STUDER

Service Information

A710 Modifications

SI 106/87 D/E

Fig. 1.1

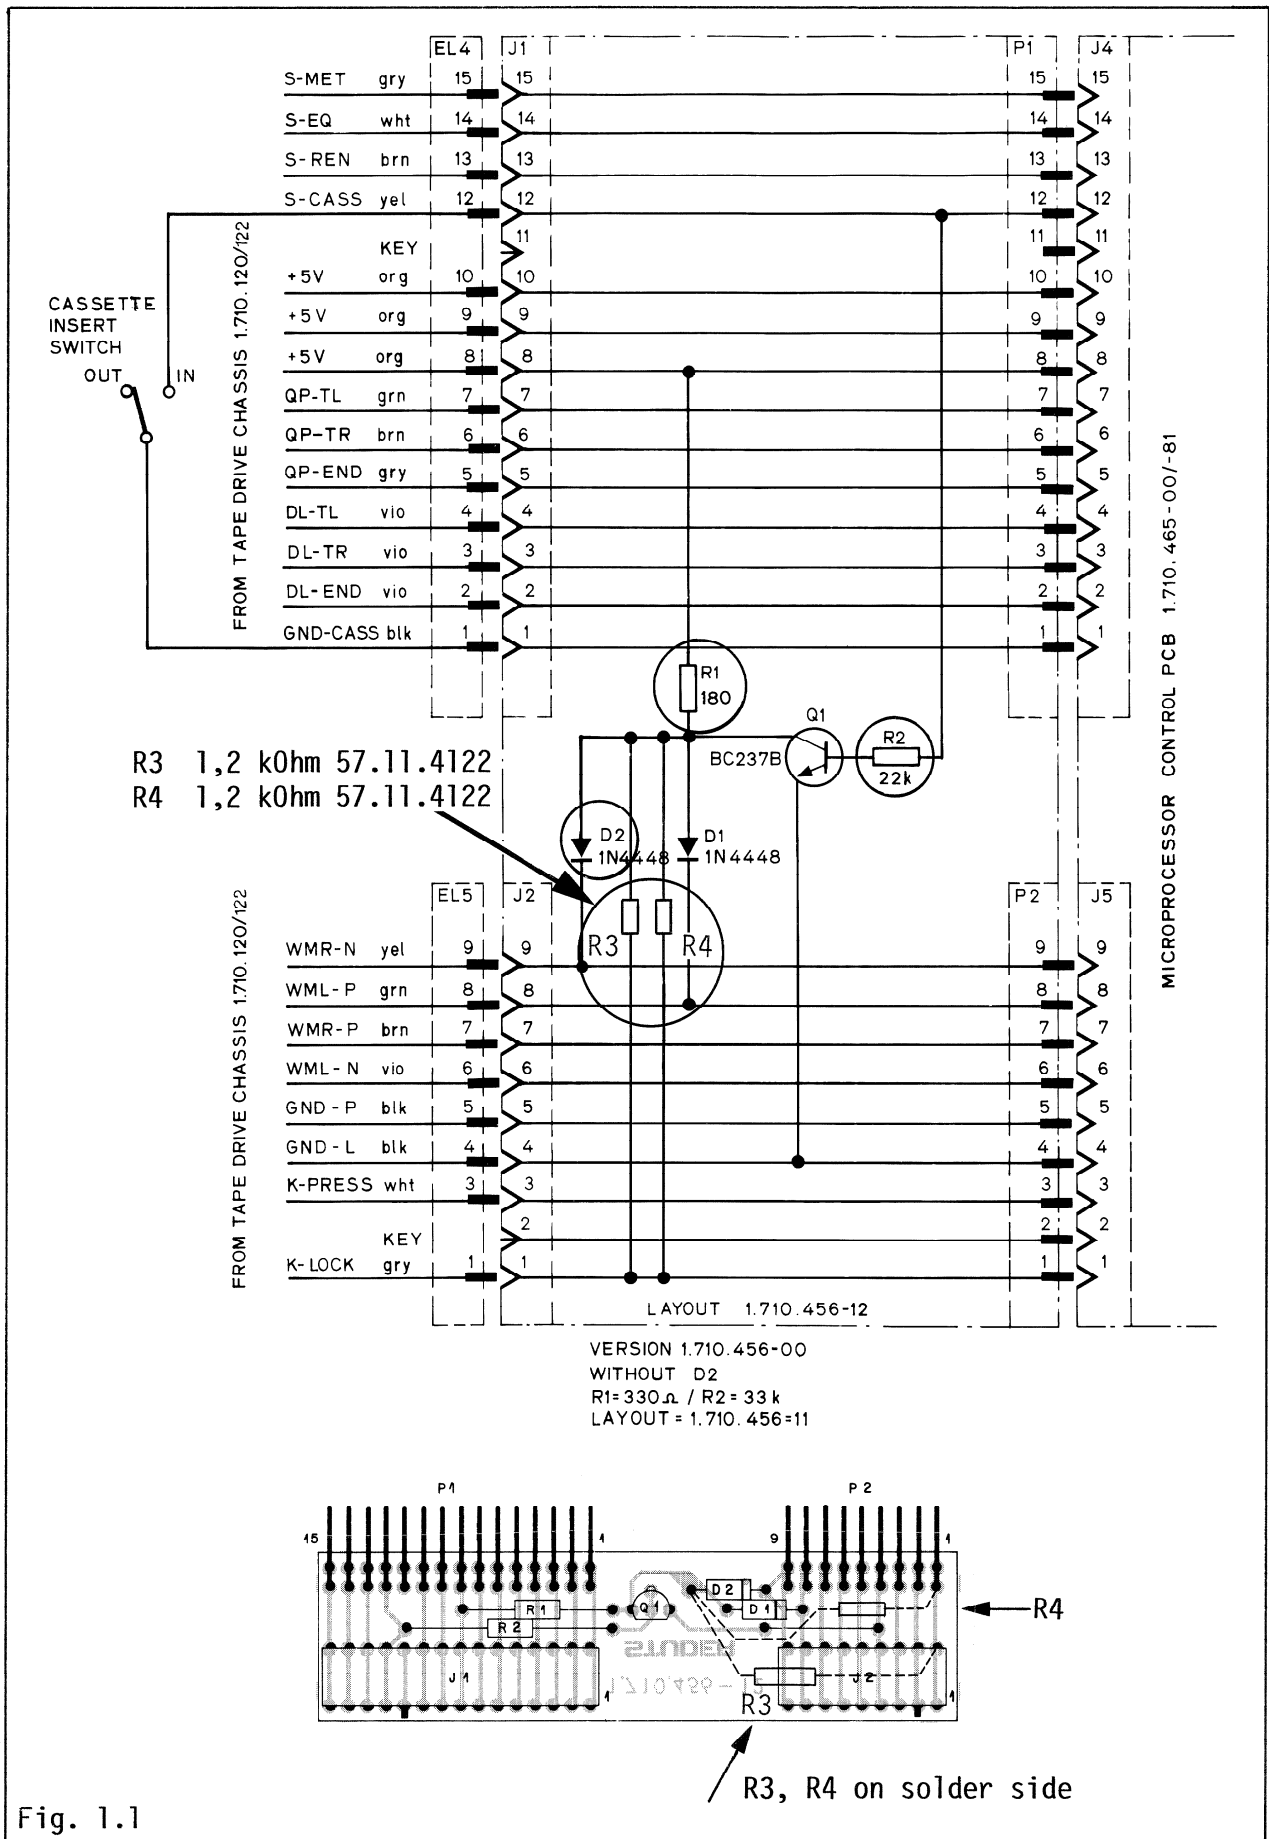
- R1 330 Ohm changes to 180 Ohm
- R2 33 kOhm changes to 22 kOhm
- Connect D2 according to fig. 1.1 to the right-hand spooling motor (for versions with layout 1.710.456.-11 D2 has to be placed on the solder side).

- b) If there is no essential improvement after a) is done, solder on the solder side of the back tension PCB 1.710.456 two resistors R3 + R4 in parallel according to fig. 1.1.

- R1 330 Ohm ändert auf 180 Ohm
- R2 33 kOhm ändert auf 22 kOhm
- D2 gemäss Fig. 1.1 auf den rechten Wickelmotor verdrahten. (Für Versionen mit Layout 1.710.456-11 kommt D2 auf die Lötseite).

- b) Falls a) keine wesentliche Verbesserung bringt, können auf der Lötseite des Back Tension PCB 1.710.456 zwei Parallelwiderstände R3 und R4 gemäss Fig. 1.1 eingelötet werden.

Fig. 1.5

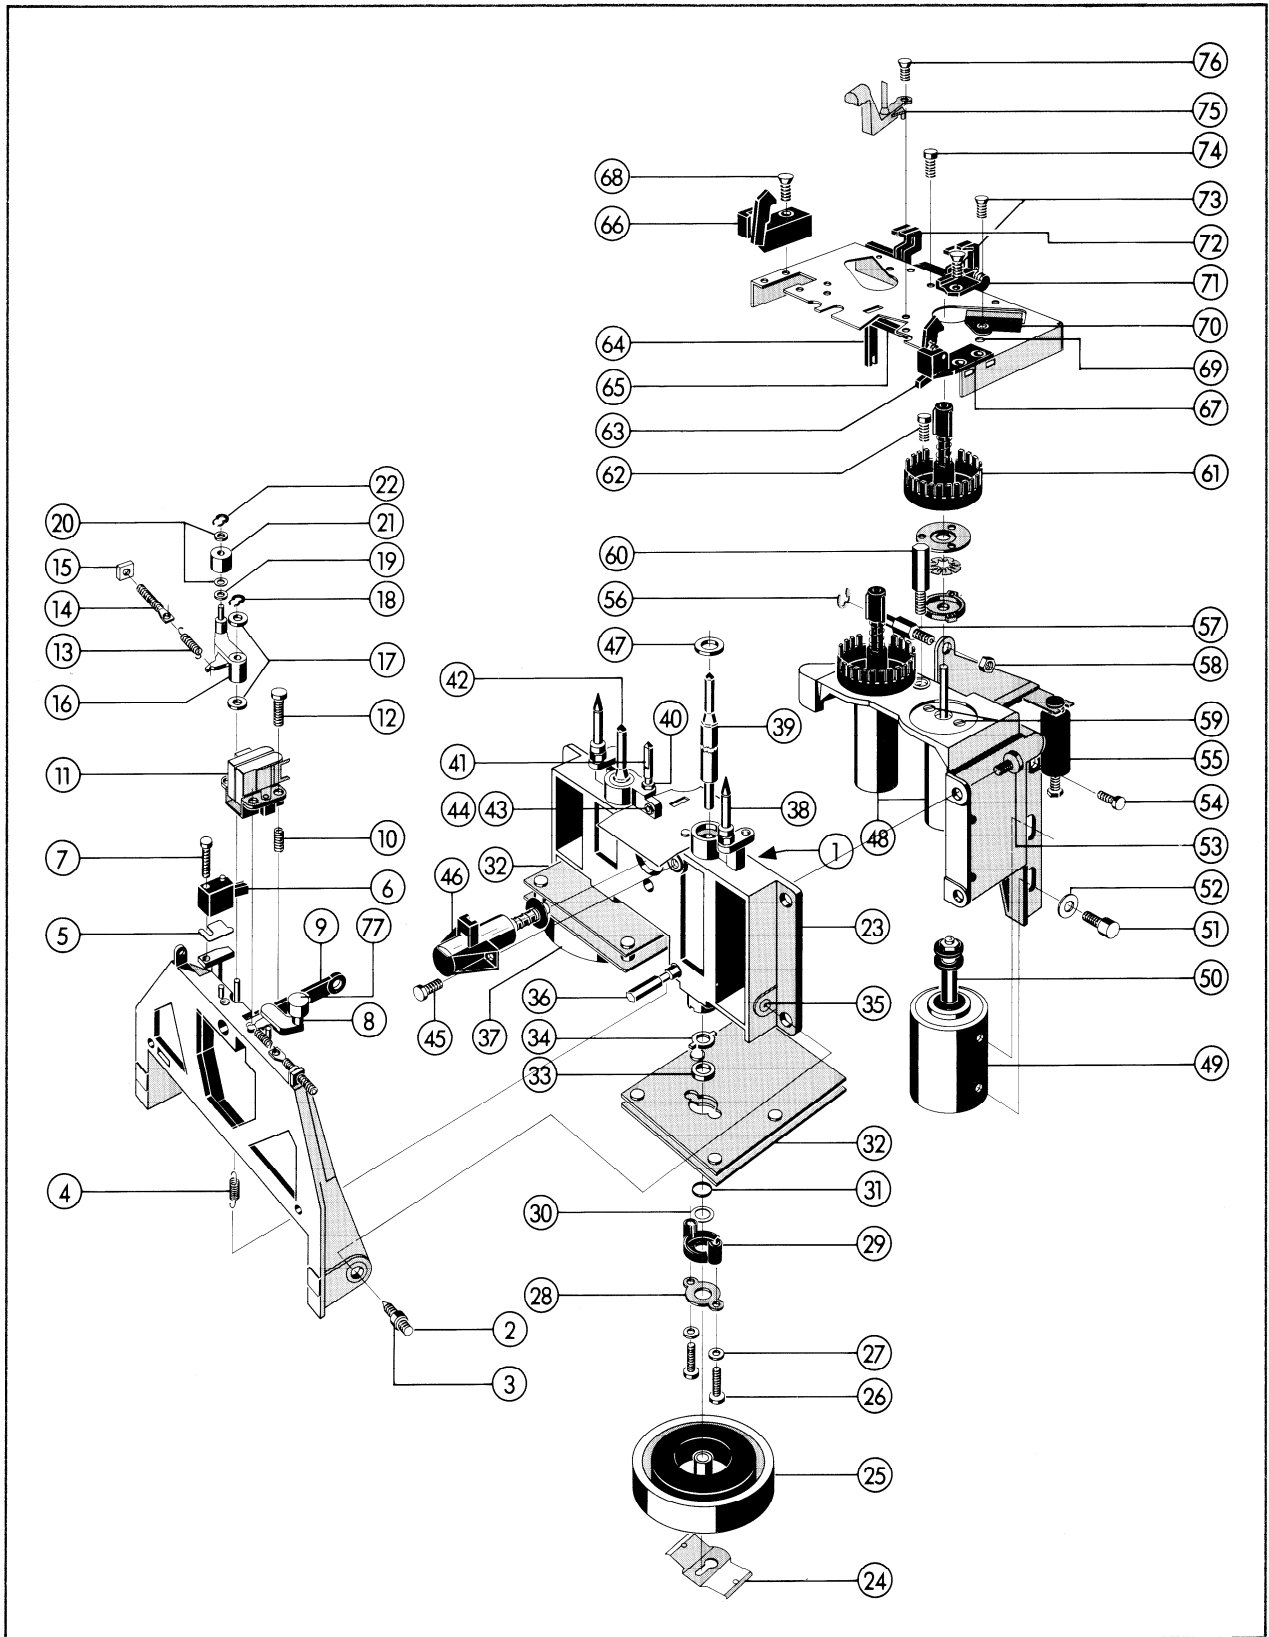
- a) Install new bearings and fit label "POM bearing" in a well visible place.

- Remove front tape transport cover, top and bottom cover and capstan motor cover on the bottom of the recorder.
- Remove tape transport (see manual section 2.7)
- Mark position of the shaft lock (24) relatively to the rotor (25) with a pencil. If you do that, you do not need to readjust wow and flutter.
- Remove rotor (25) and loosen

- Pull out capstan motor driver (32) and replace the bearing.

Caution: The POM-bearing must be installed in such a manner that the side with its smaller friction surface touches the low friction washer (33).

- a) Neue Achsiallager einbauen und Etikette "POM bearing" gut sichtbar anbringen.

- Laufwerkabdeckung vorne, Abdeckung oben und unten sowie Capstanmotorabdeckung unten entfernen.
- Laufwerk ausbauen (siehe Manual Sektion 2.7)
- Stellung des Shaftlockers (24) gegenüber dem Rotor (25) bei beiden Capstanmotoren mit einem Bleifstift markieren, damit der Wobbel nicht neu eingestellt werden muss.
- Rotor (25) entfernen und die

- Capstan Motor Driver (32) abheben und Achsiallager (34) durch das neue ersetzen.

Achtung: Das POM-Lager muss so eingebaut werden, dass die Seite mit der kleineren Abriebfläche auf die Anlaufscheibe (33) zu liegen kommt.

Fig. 1.6

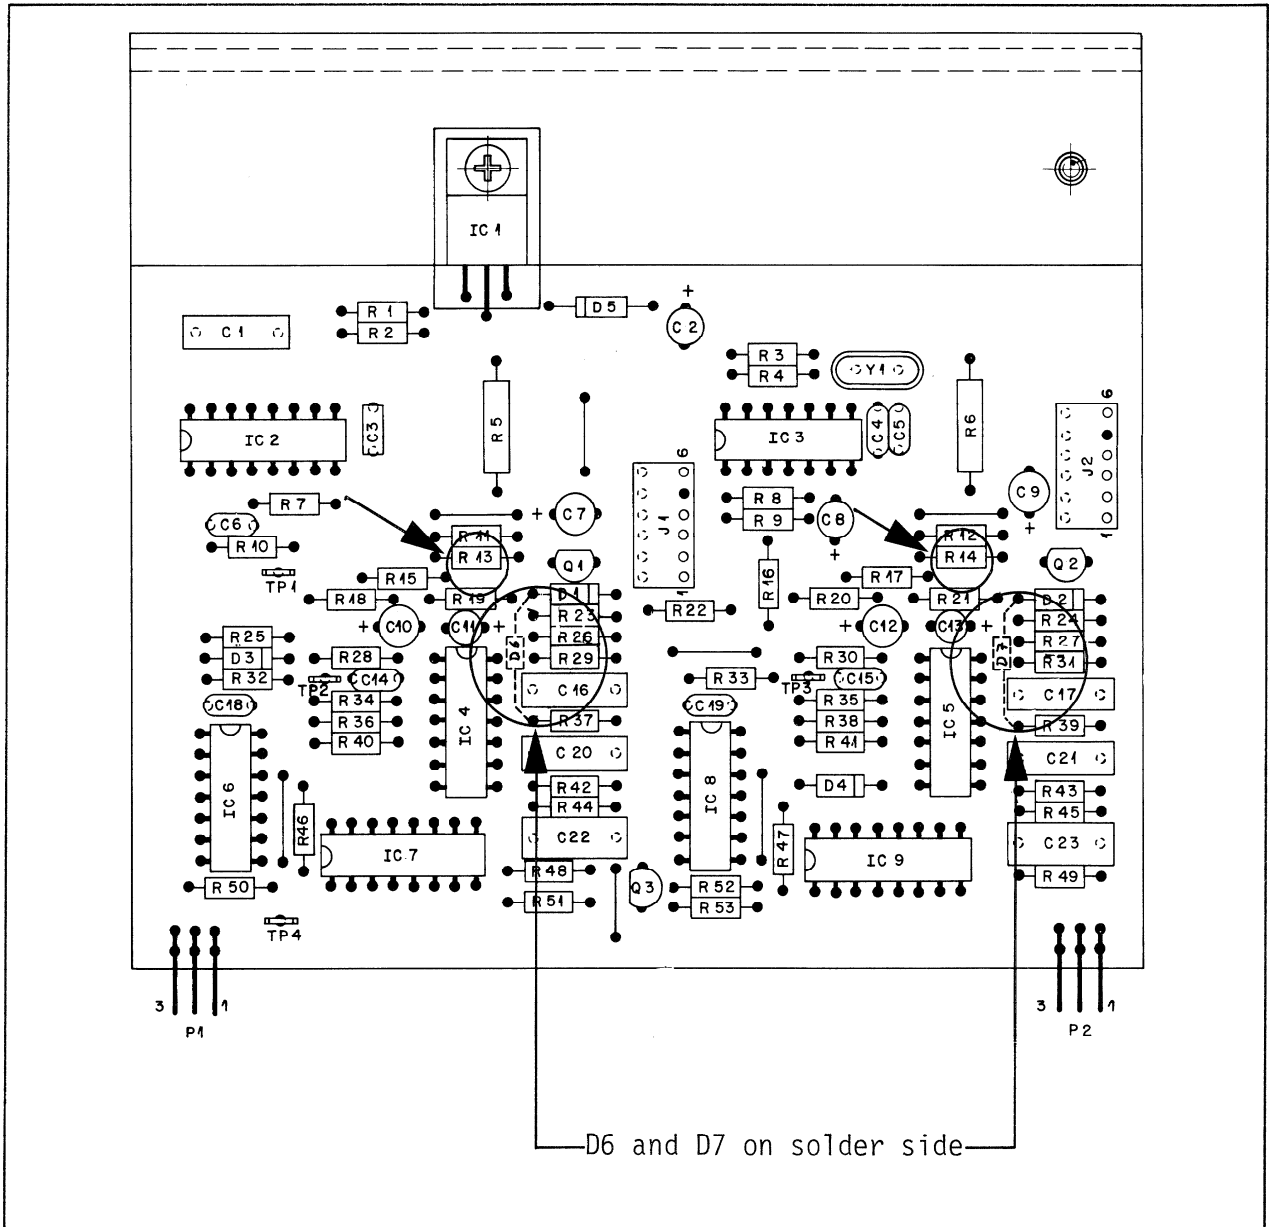
- b) Increase of the starting torque by modifying the capstan motor control PCB 1.710.461 (see fig. 1.6)

- Solder 2 Z-Diodes D6, D7 10 V on solder side
- R13, R14 22 Ohm change to 47 Ohm

- b) Erhöhen des Anlaufdrehmomentes auf dem Capstan Motor Control PCB 1.710.461 (siehe Fig. 1.6)

- 2 Zenerdioden D6, D7 10 V auf Lötseite einlöten
- R13, R14 22 Ohm ändern auf 47 Ohm

Fig. 1.7

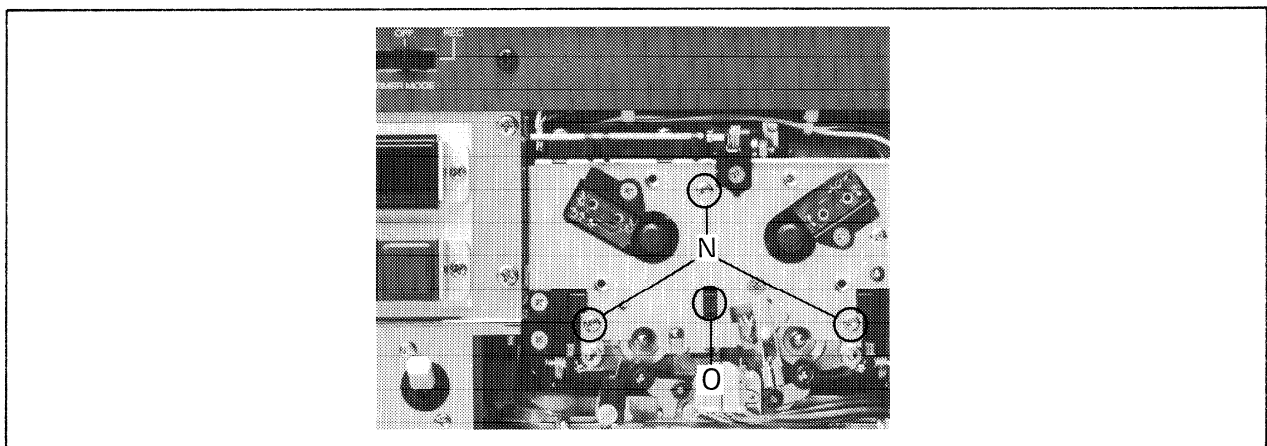
Install new reel hub drivers with toggle type fastener:

- Remove front tape transport cover
- Unfasten 3 mounting screws (N)
- The spooling motor cover can be tilted upwards
- Unfasten 3 screws on the coupling arms
- Mount new coupling arms with special 8 mm open-end wrench

Caution When reinstalling, ensure that the coupling pin of the cassette locking mechanism (O) is correctly inserted.

Neue Wickelkernmitnehmer mit Klemmzange einbauen:

- Laufwerkabdeckung vorne entfernen
- 3 Befestigungsschrauben (N) lösen
- Die Wickelmotorabdeckung kann nach oben geschwenkt werden
- 3 Schrauben am Wickelmotoradapter lösen
- Neue Wickelmotoradapter mit 8 mm Spezial-Gabelschlüssel montieren

Achtung Beim Zusammenbau darauf achten, dass die Mitnehmerhebel für die Kassettenverriegelung (O) richtig eingesetzt sind.

Fig. 1.9

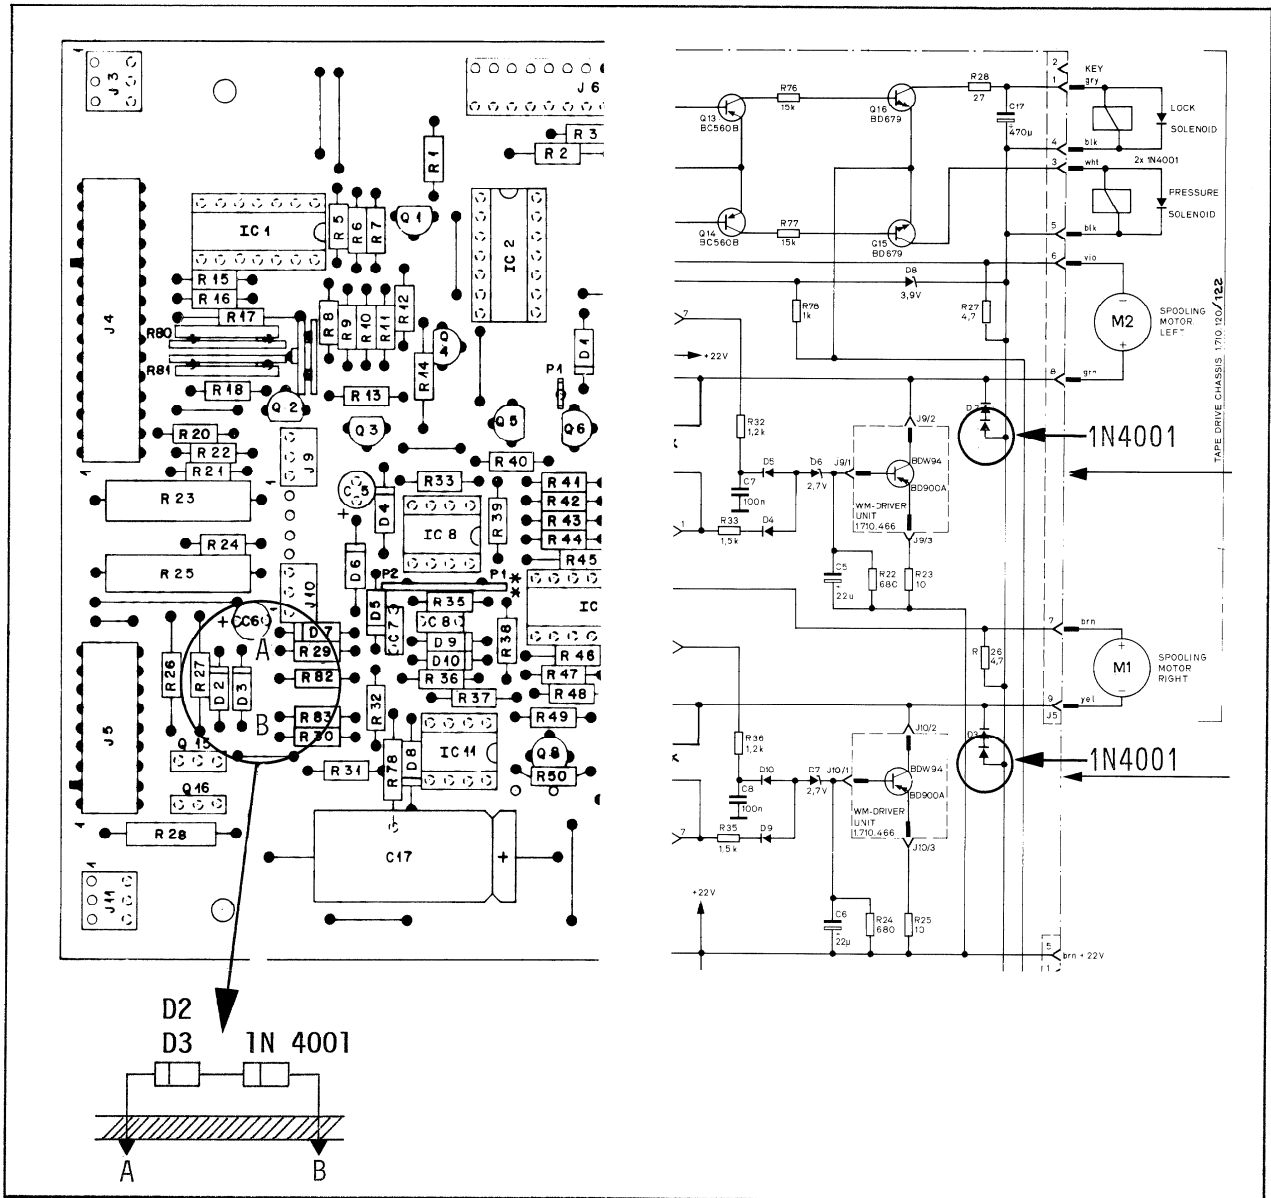
- a) On the component side of microprocessor board 1.710.465 solder 2 diodes in series with D2 and D3, as shown in fig. 1.9

- a) 2 Dioden gemäss Fig. 1.9 auf dem Microprocessorprint 1.710.465 auf der Bauteileseite in Serie zu D2 und D3 einlöten.

Fig. 2.1

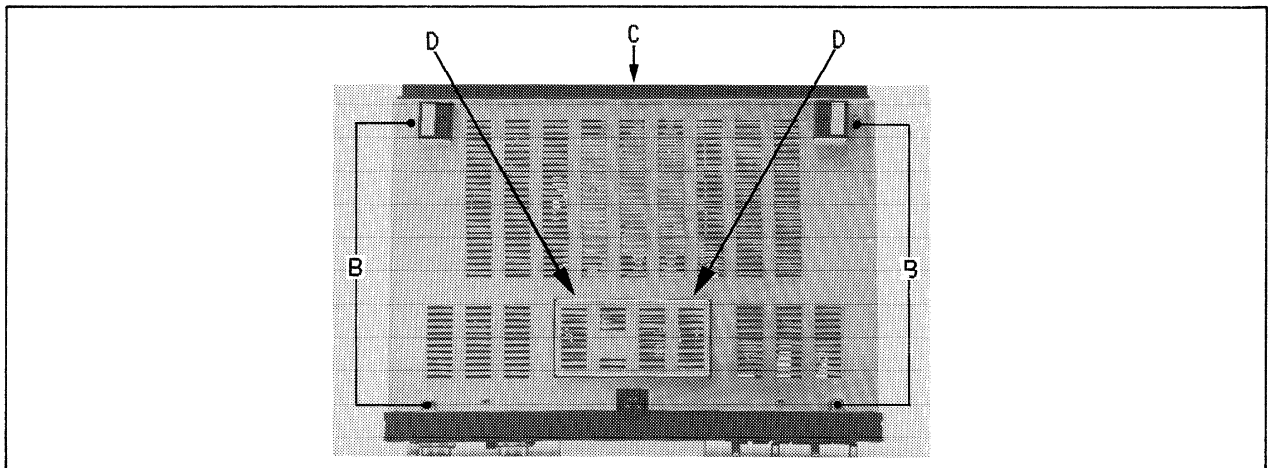
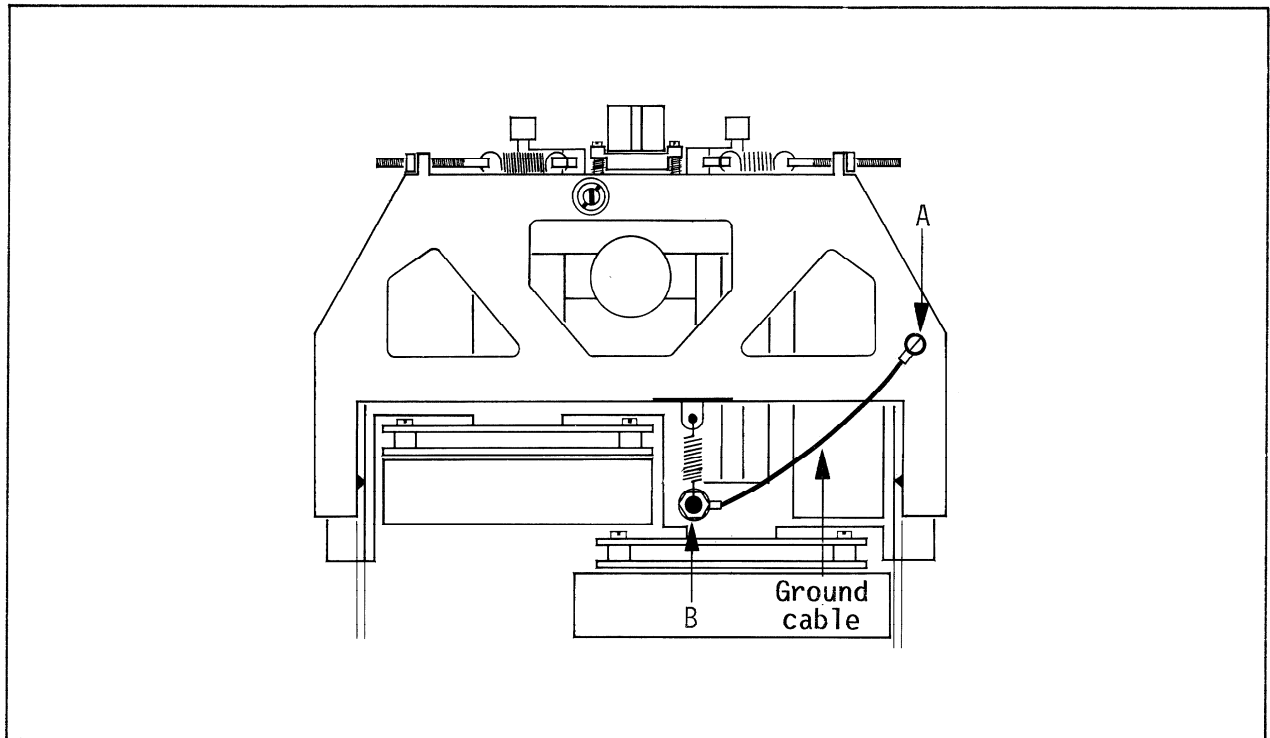
Transient noise peaks can be eliminated by means of a ground cable between chassis and pivoting carrier.

Installation of a ground cable according to fig. 2.1 and fig. 2.2.

- Remove bottom cover according to fig. 2.1 i.e. remove toe rail (2 screws). unfasten the 4 screws (B) on the bottom and at the rear screw (C).
- Move the recorder in a lateral position and unfasten the screws (D) fig. 2.1)
- Solder lug 29.26.1022 and 29.26.1024 onto the stranded wire 64.99.0116.
- Now fix the end with the smaller lug 29.26.1022 with screw 21.01.0405, lock washer 24.16.1035 and hex nut 22.01.8035 to the hole (A) according to fig. 2.2.
- Unfasten anchor bolt (B) and fix the second soldering lug under it.
- Reinstall bottom cover.

Auftretende Fremdspannungsspitzen können durch eine Masseverbindung zwischen Schwenkarm und Chassis eliminiert werden. (Neuere Geräte besitzen diese Aenderung bereits).

Montage einer Litze gemäss Fig. 2.1 und Fig. 2.2.

- Unteres Deckblech gemäss Fig. 2.1 entfernen, das heisst, Fussleiste entfernen (2 Schrauben). An der Unterseite die 4 Schrauben (B) und an der Rückseite Schraube (C) lösen.
- Gerät in seitliche Lage bringen und Schrauben (D) lösen (Fig. 2.1).
- Lötösen 29.26.1022 und 29.26.1024 an die Anschlusslitze 64.99.0116 löten.
- Nun den Teil mit der kleineren Lötöse 29.26.1022 mit Schraube 21.01.0405, Sicherungsscheibe 24.16.1035 und Mutter 22.01.8035 in der Bohrung (A) gemäss Fig. 2.2 befestigen.
- Sechskantmutter (B) lösen und die zweite Lötöse darunter befestigen.
- Unteres Deckblech wieder montieren.
